**Nr: FZ/PZP/08/2024/9**

**Dotyczy: Wyjaśnień udzielanych przez Zamawiającego dotyczących treści dokumentacji przetargowej dla postępowania na „Dostosowanie urządzeń i instalacji podawania paliwa, urządzeń z nimi współpracujących i urządzeń pomocniczych oraz ochronnych w Elektrowni Połaniec do podawania biomasy od budynku A-19-1 do zasobników przykotłowych bloków 2-7” prowadzonego pod numerem FZ/PZP/17/2024.**

Rys. nr 1 Filtr z redundantnym wentylatorem do odpylenia zasobników przykotłowych oraz dedykowane filtry do każdego przesypu osobno dla każdej linii.

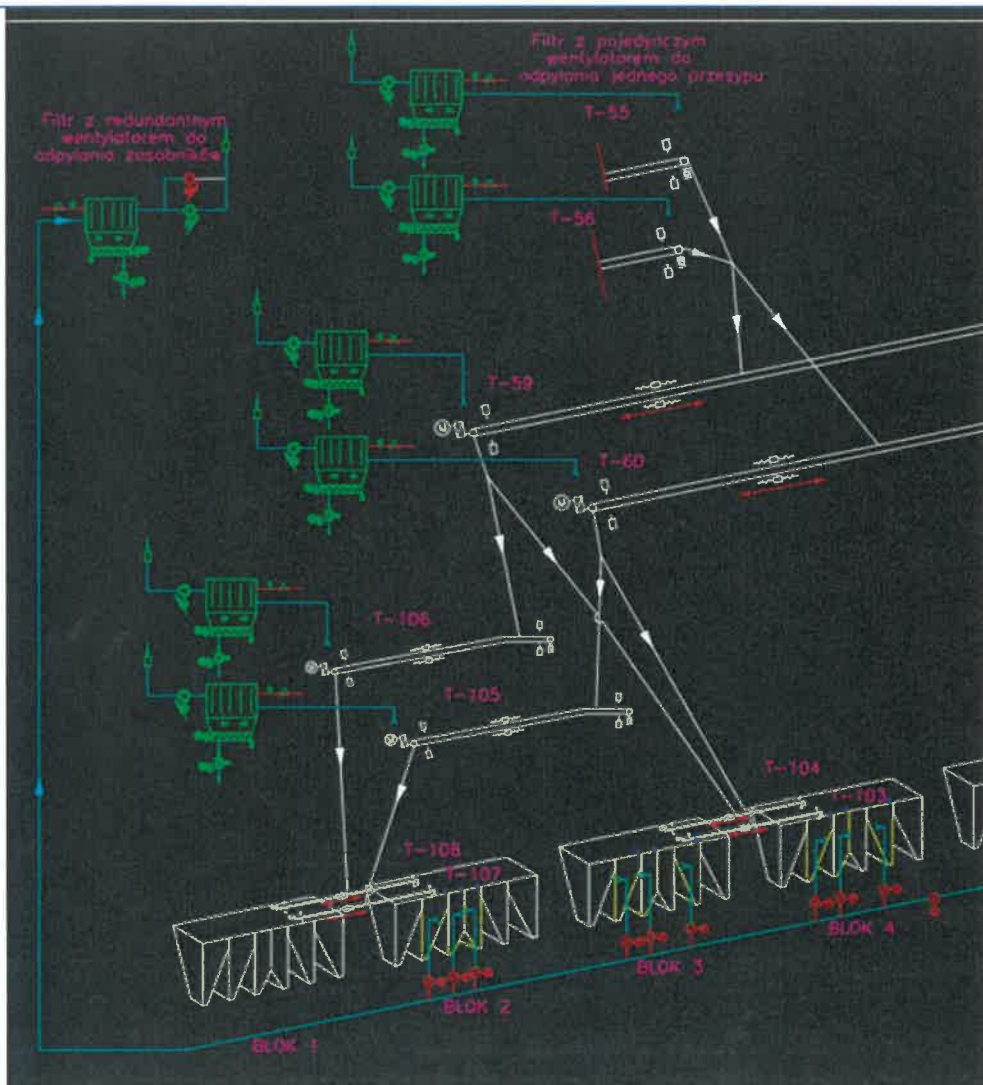
Proponujemy zmienić zapis w SWZ II pkt 3.1.7 na:

*Układ odpylni musi być wyposażony w redundantne wentylatory w celu zapewnienia ciągłości działania systemu odpylni w przypadku zastosowania jednego filtra dla dwóch linii transportowych. W przypadku zastosowania dedykowanych filtrów tj. przynajmniej dwóch (po jednym dla każdego ciągu transportowego w galerii nawęglania) redundantne wentylatory nie będą wymagane.*

Dotychczasowy zapis pozwala Wykonawcy na zastosowanie jednego filtra do odpylania zarówno przenośników na galerii nawęglania położonych od strony kotłów jak i od strony elektrofiltrów. W takiej sytuacji nawet w przypadku stosunkowo nieskomplikowanej awarii, jak to ma miejsce w przypadku uszkodzenia worka filtracyjnego czy elektrozaworu, filtr pomimo zastosowania redundantnego wentylatora musi być wyłączony (zgodnie z odpowiedzią na pytanie nr 78). Awarie elektrozaworów czy worków filtracyjnych występują zdecydowanie częściej niż wentylatorów, zwłaszcza tak małych i pracujących na czystych gazach.

Zgodnie z odpowiedzią na pytanie nr 78 w trakcie przeglądu/naprawy jednostki filtracyjnej ze względu na strefę ATEX wewnątrz urządzenia i zabezpieczenia przeciwwybuchowe systemem FIKE, Filtry muszą być wyłączone a zatem wentylatory filtrów również muszą być wyłączone. Dla nowoczesnych filtrów dużo częstszą przyczyną awarii filtra są przede wszystkim uszkodzenia worków filtracyjnych czy elektrozaworów. W tych przypadkach zastosowanie podwójnych wentylatorów nie pomoże w utrzymaniu pracy instalacji. Awarie samych wentylatorów pracujących na gazach czystych, a takie są za filtrem, są bardzo rzadkie. W trakcie pracy wentylatora, nieprawidłową pracę wynikającą z problemów z wirnikiem czy łożyskiem można dużo wcześniej zauważyć i zaplanować remont/naprawę. W przypadku awarii silnika wentylatora wymiana jest stosunkowo prosta i szybka.

Zmiana zapisu pozwoli wykonawcy zastosować oddzielne filtry do odpylenia przesypów przenośników. Jeden komplet dla przenośników od strony kotłów a drugi od strony elektrofiltrów. To rozwiązanie znacznie zwiększy dyspozycyjność układu podawania biomasy niż zastosowanie tylko jednego filtra. Oczywiście można dla

dodatkowych filtrów zastosować redundantne wentylatory ale niepotrzebnie znacznie zwiększy to koszt oferowanego rozwiązania.

Argumentem za zastosowaniem dedykowanych filtrów jest możliwość ich czasowej równoczesnej pracy. Taka sytuacja występuje np. podczas końca załadunku zasobnika po stronie kotłów i rozpoczynania załadunku po stronie elektrofiltrów. Jeżeli będzie zastosowany jeden filtr i system automatycznych przepustnic odcinających odpylanie, to w czasie przejściowym opisanym powyżej obie instalacje będą otwarte. To spowoduje spadek prędkości w rurociągach odpyleniowych i pogorszenie skuteczności odpylania. Zgodnie z pkt 3.1.6 „Zastosowane rozwiązania muszą zapewnić ciągłość odpylania w czasie eksploatacji układu transportu paliwa”.

Naszym zdaniem rozwiązanie z jednym filtrem dla zasobników jak i do przesypów na całej linii jest ryzykowne dla Zamawiającego zarówno ze względu na dyspozycyjność urządzenia jak i skuteczność odpylania jednak wciąż będzie możliwe do zaoferowania przy zastosowaniu powyższych zmian w zapisach.

Zamawiający zmienia zapisy pkt 3.1.7 w SWZ cz. II zgodnie z treścią modyfikacji nr 3.
